呈 批 件

第 CPJ20190546 号

关于吕梁公司修建熟料堆棚道路的请示

吕梁亿龙水泥有限公司
关于【修建熟料堆棚道路项目】的

材料库平面布置图 1:100

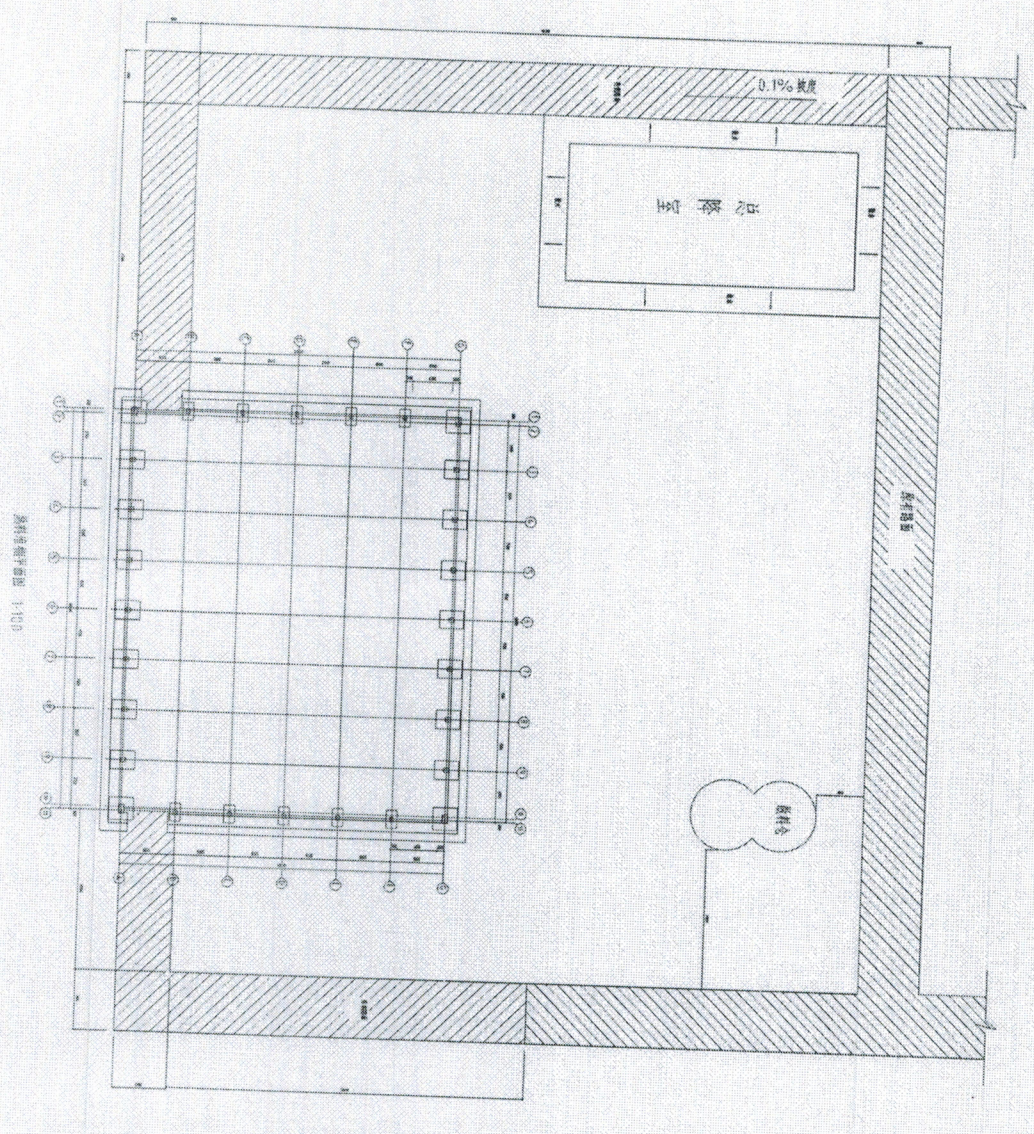
1. 材料量按图式计算图例示，面积共1899.95m²。
2. 地面做法：素土垫层、垫层(95)200mm厚细砂卵石(压片厚度(95)300mm)厚30mm素土。
3. 碎石垫层79.992m²，(30)厚度土方569.988m³。
4. 以上数据仅供参考，不作为投标文件与工程结算。
